# 变更后:

地下室一层平面图

- 变化1: Y-E/1~Y-D交Z-19~Z-23轴坡道增设盖板, 导致面积增加22.238平方米。
- 变化2: D-W~Y-D交Z-23轴排风机房及楼梯取消, 墙体往Y-1轴方向位移2.7米, 导致面积减少20.785平方米。
- 变化3: Z-V交Z-23轴楼梯往Z-A轴方向位移2.45米, 并延伸出地面2.55米形成室外梯, 导致面积增加2.295平方米。
- 变化4: Z-U~Z-A交Z-23轴外形改变, 导致面积增加67.583平方米。
- 变化5: Z-K~Z-A交Z-1~Z-10轴区域取消生活水泵房, 增设走道, 值班室, 充电桩配电房; 消防水池, 消防水泵房, 排风机房所在位置及外观改变。
- 变化6: Z-A交Z-1轴墙体外形改变, 导致面积增加1.689平方米。
- 变化7: Y-A/2~Z-A交D-5~Z-1轴增设坡道, 墙体外形改变, 导致面积减少1.414平方米。
- 变化8: Y-A/2~D-A交D-5轴有线电视机房、电讯机房取消。
- 变化9: Y-A/2~Y-B交Y-1/01~Y-1轴区域功能及墙体开门改变。
- 变化10: Y-A/2~Y-B交Y-1/01轴楼梯外墙增厚并往Z-A轴方向延伸出地面7.00米形成室外梯, 导致面积增加23.292平方米。
- 变化11: Y-5~Y-7交Y-E/1轴简易洗手间取消, 扩散室及消毒通道墙体改变。
- 变化12: Z-W~Z-F交D-5~Z-1轴坡道下方区域四周墙体封堵, 在坡道下方形成结构空腔, 面积减少52.359平方米。
- 变化13: 增设电梯、电梯厅及配电间。
- 变化14: 车位位置和个数产生变化, 变化后普通车位82个, 微型车位16个。
- 变化15: 结构柱剪力墙结建不一致, 导致现场与审批图不一致。

三层平面图

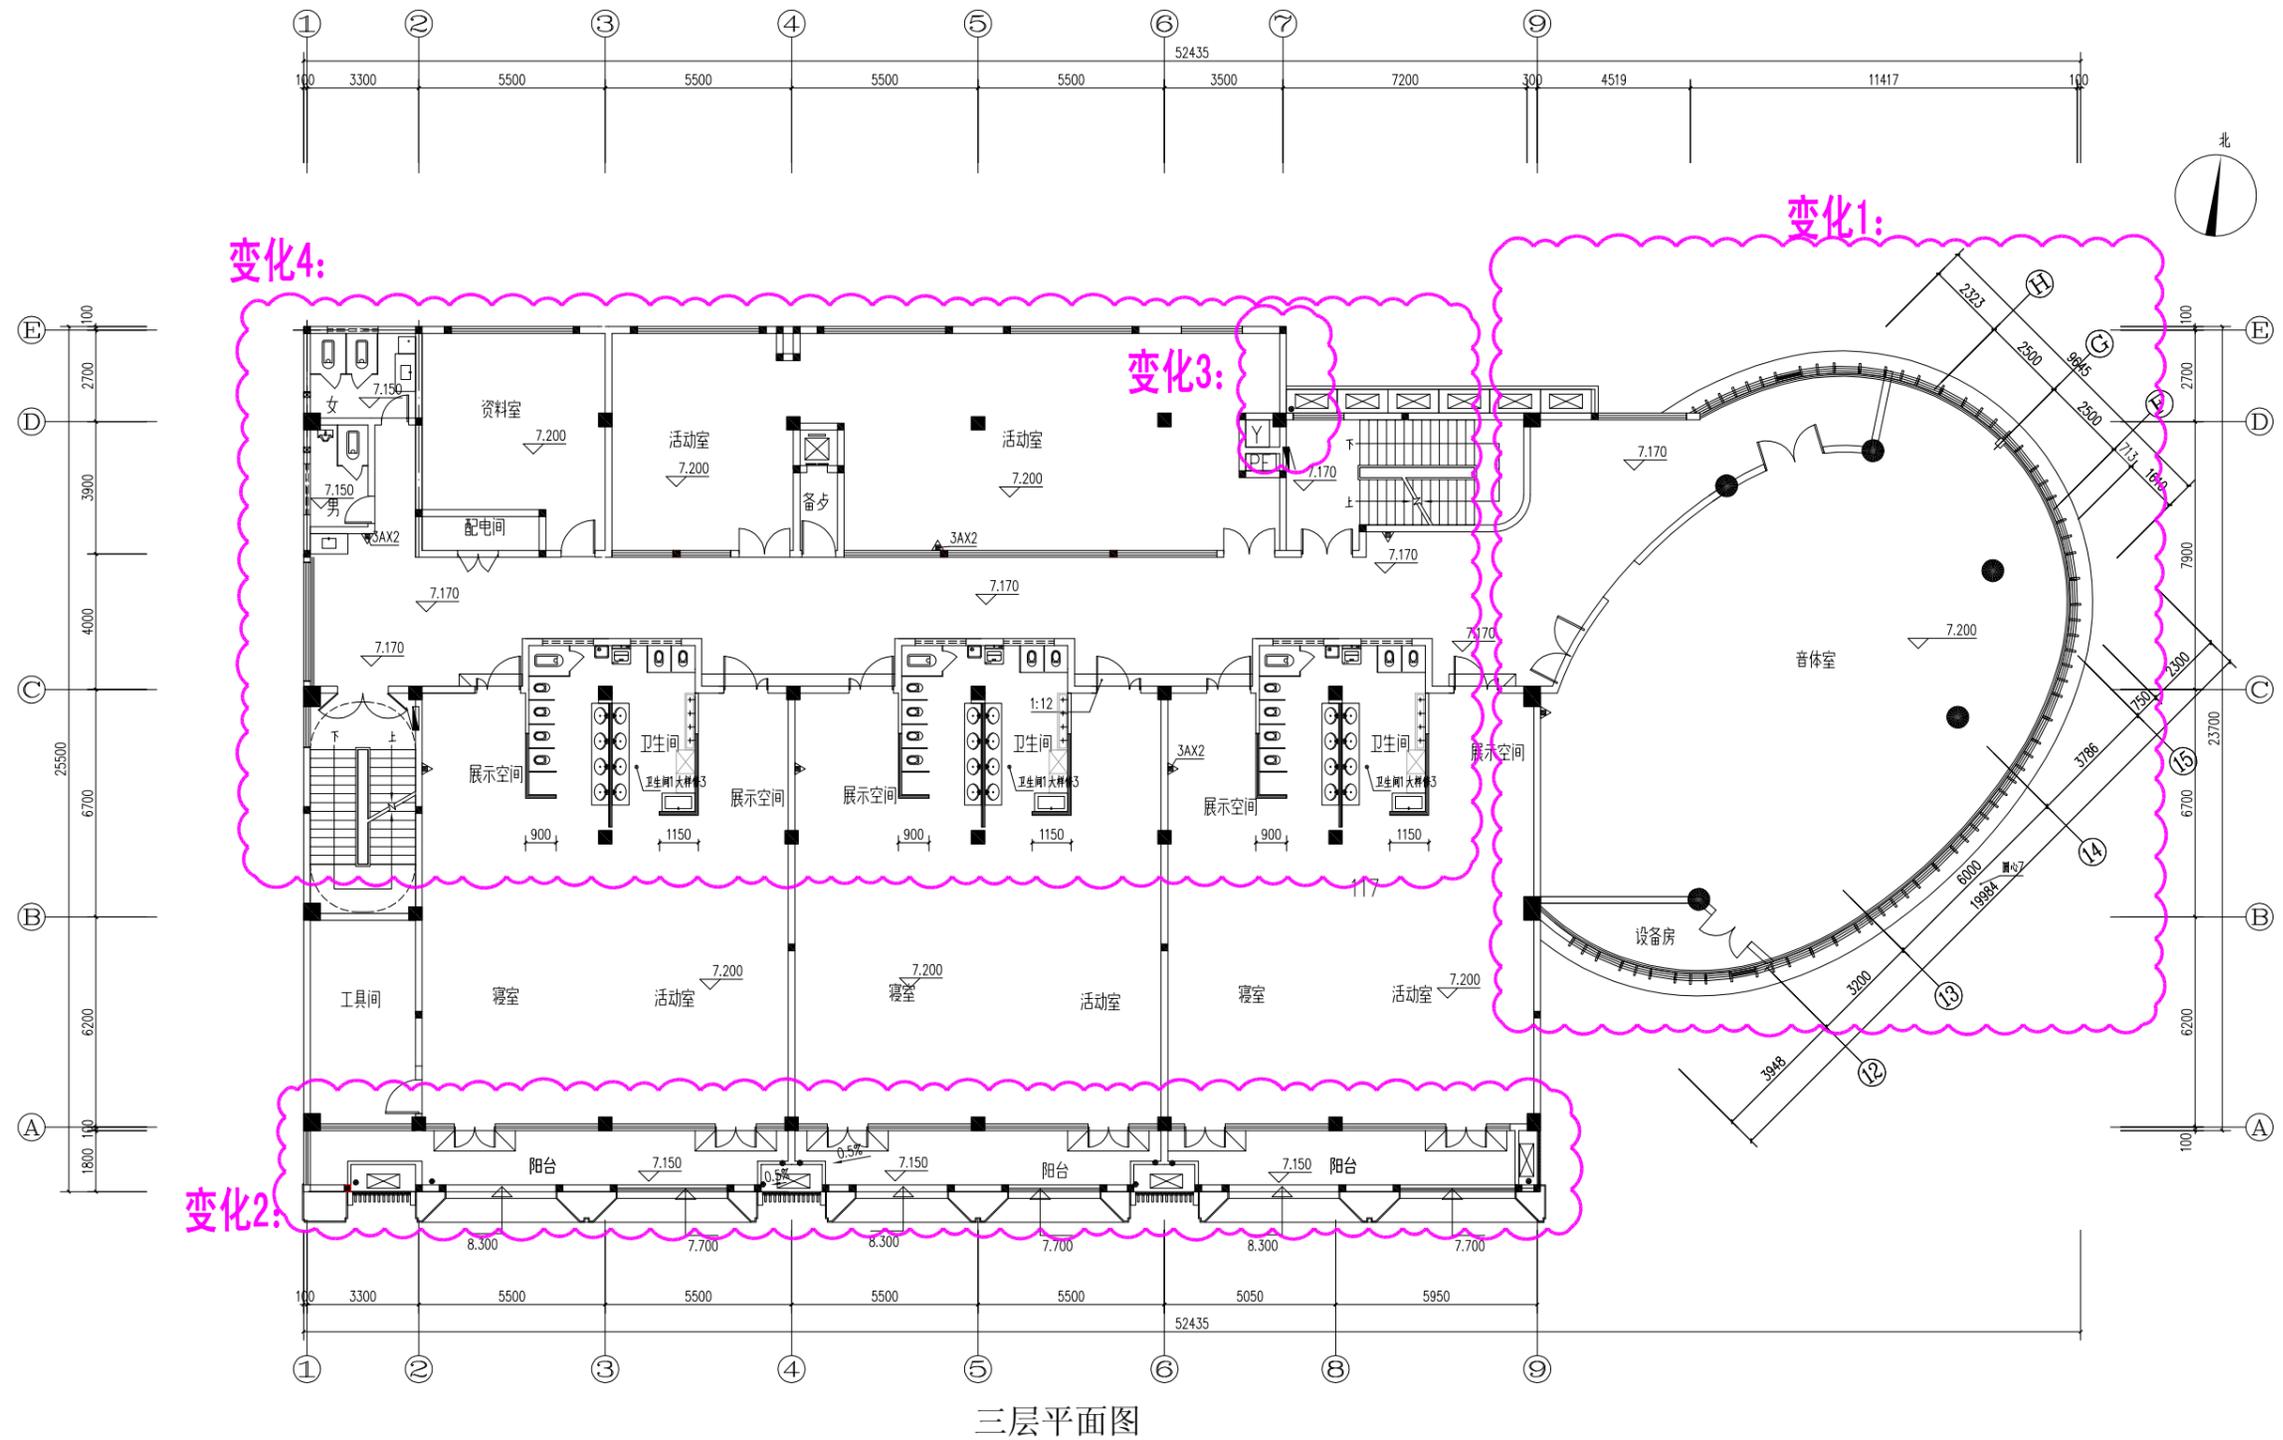
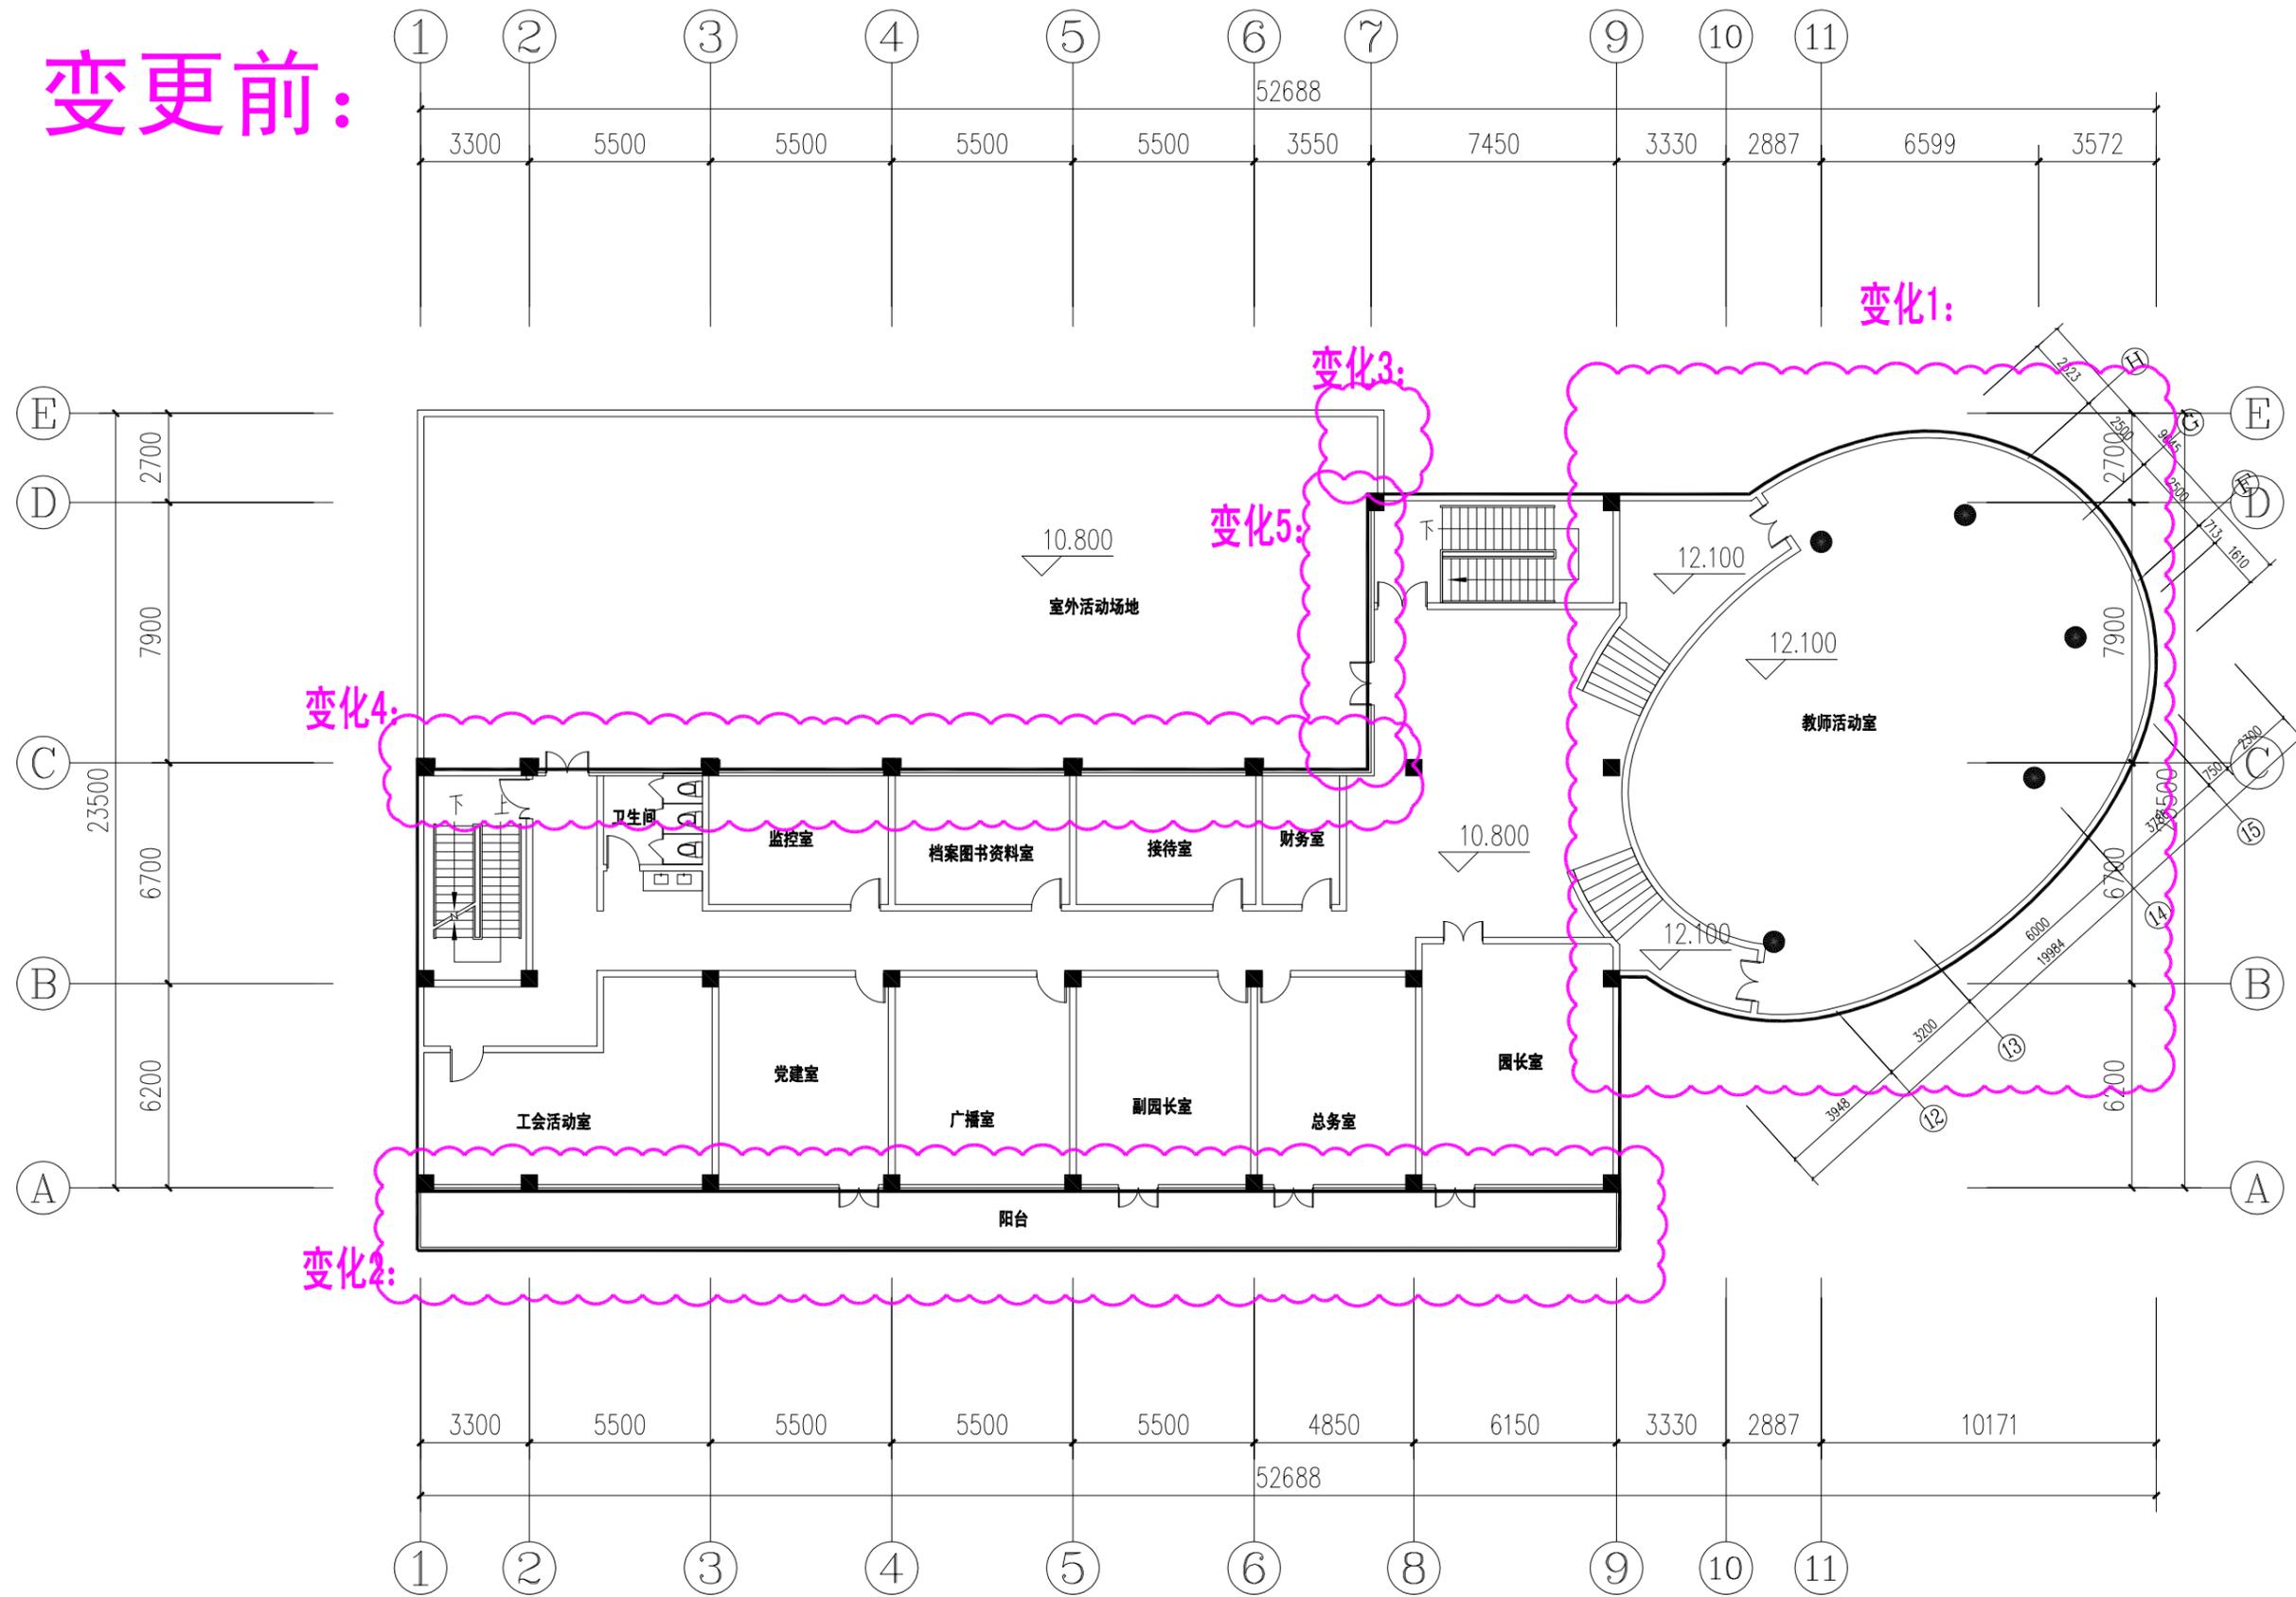
结构与建筑施工图不一致，导致柱位与审批图不一致。

变化1：圆弧尺寸变化，导致面积减少1.701平方米。

变化2：A轴南侧1.8米交2、4、6、9轴增设空调板，导致面积减少2.785平方米。

变化3：D~E交7轴墙体往1轴方向移0.35米，导致面积减少0.893平方米。

变化4：二次装修，内部开间布局及功能调整。

四层平面图

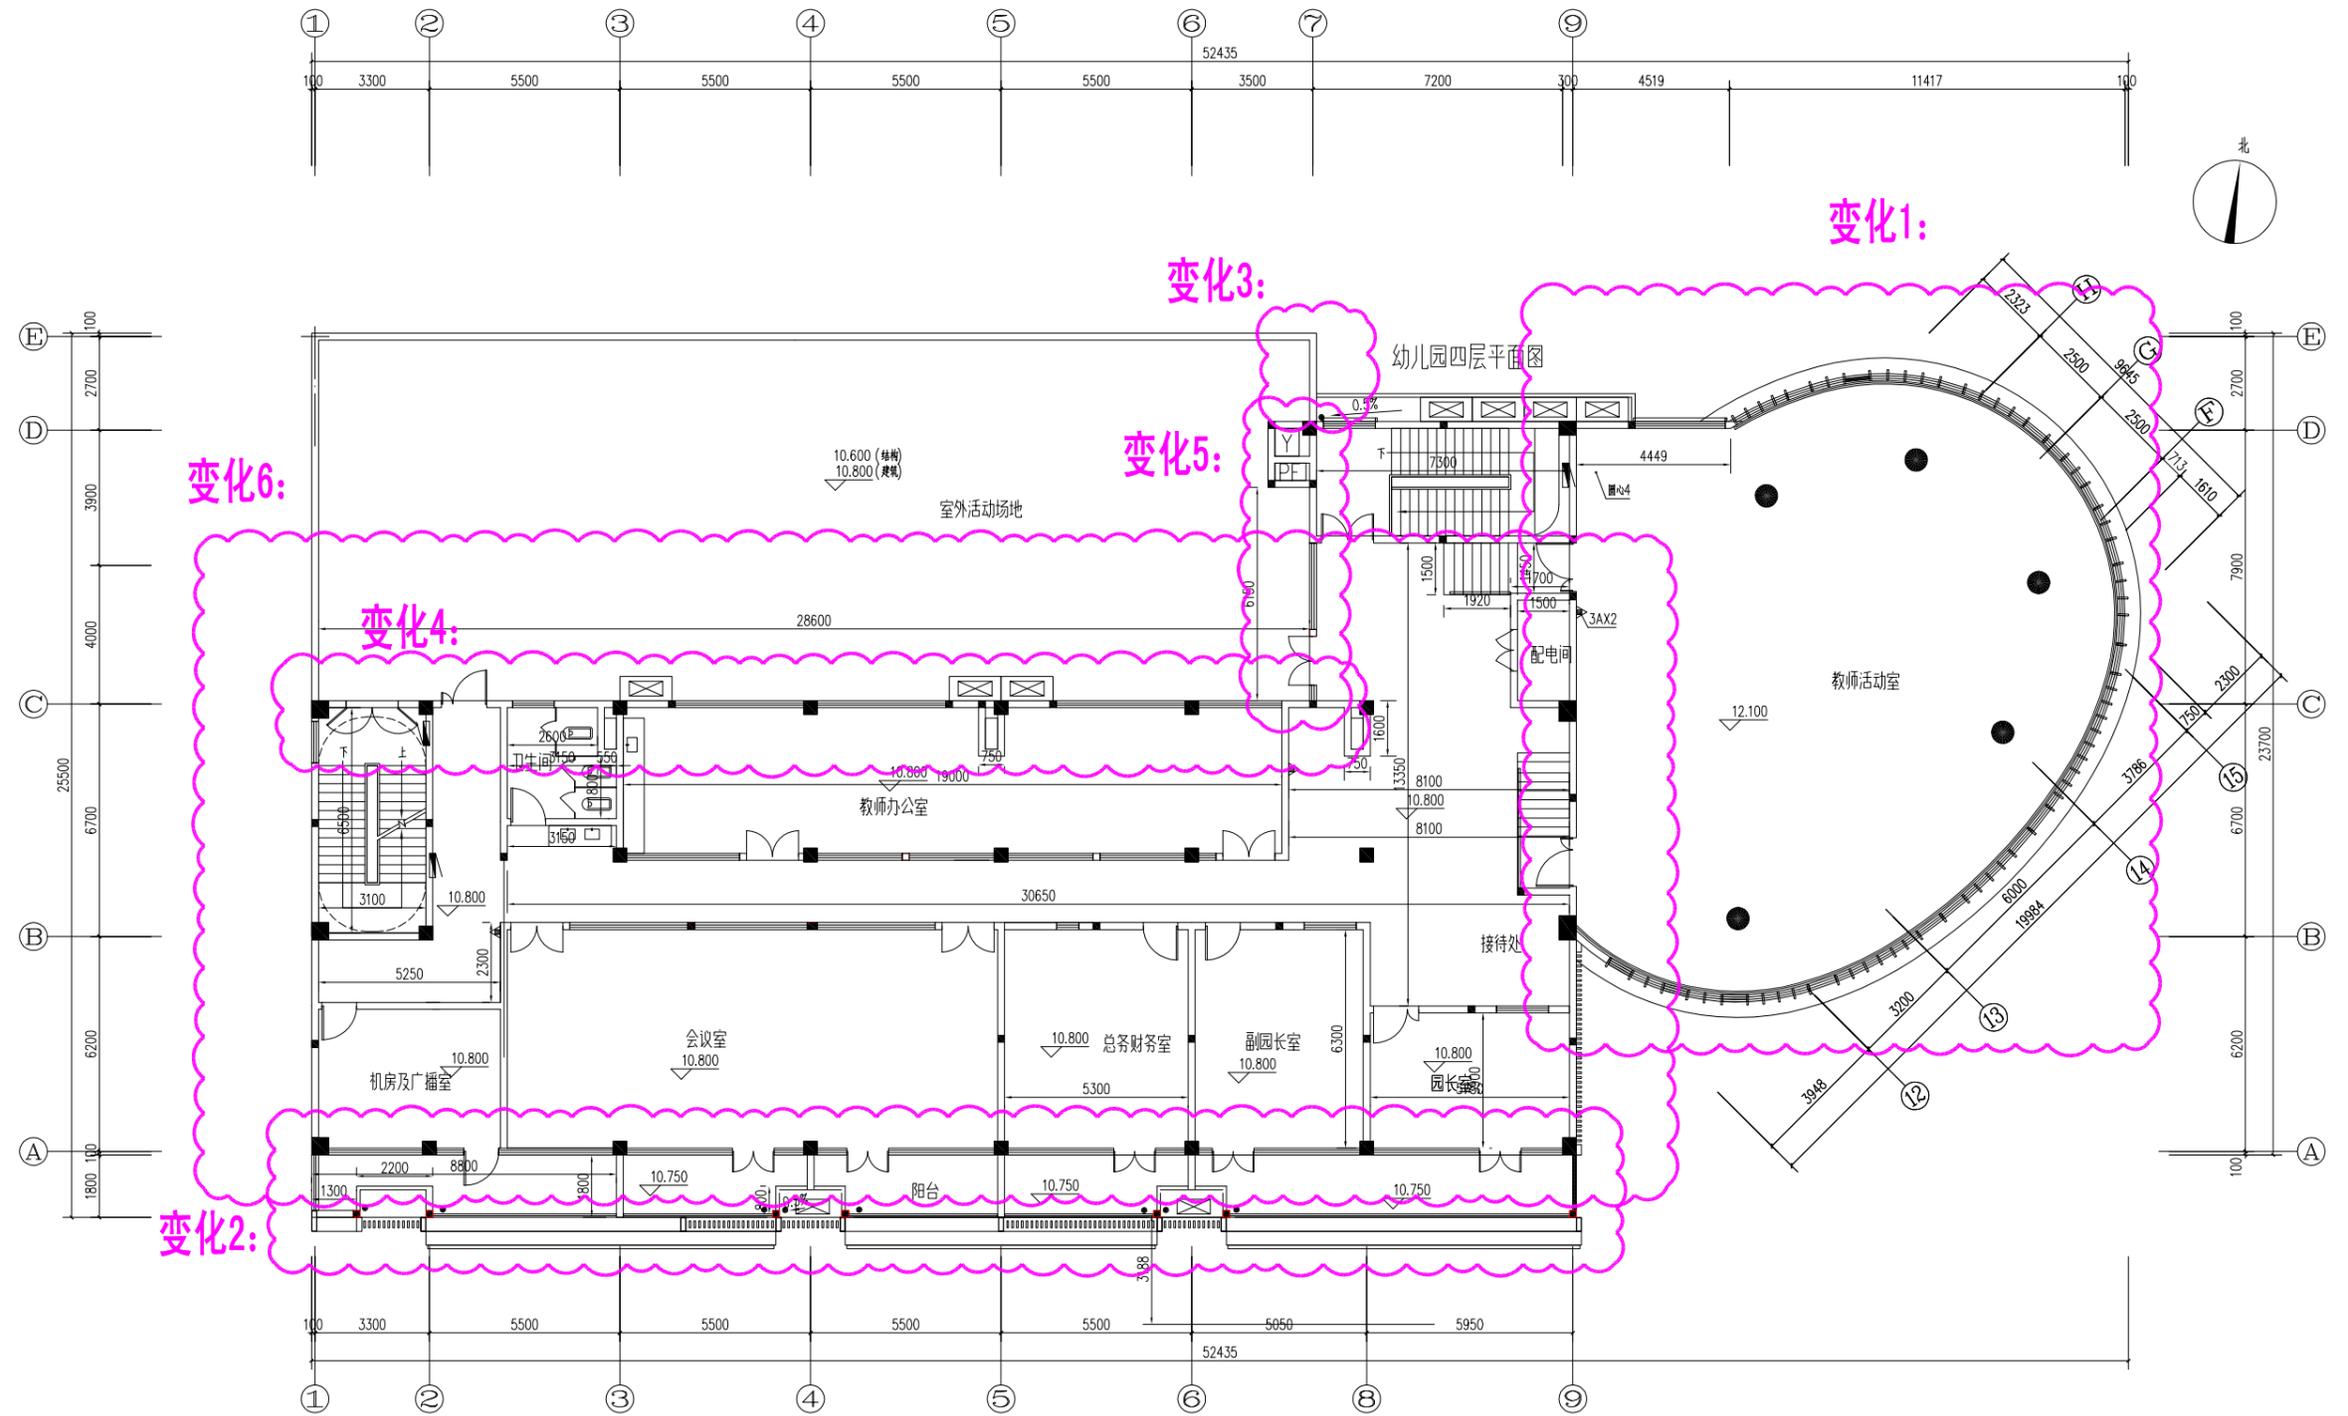
结构与建筑施工图不一致，导致柱位与审批图不一致。

变化1：圆弧尺寸变化，导致面积减少1.701平方米。

变化2：A轴南侧1.8米交2、4、6轴增设空调板，导致面积减少2.200平方米。

变化3：D~E交7轴墙体往1轴方向移0.35米。

变化4：C交1~7轴墙体往E轴方向移0.3米，面积增加7.755平方米。

变化5：7交D~C轴墙体往1轴方向移0.05米，并增设室外风井，面积增加2.682平方米。

变化6：二次装修，内部开间布局及功能调整，并于C轴交9轴增设配电间。
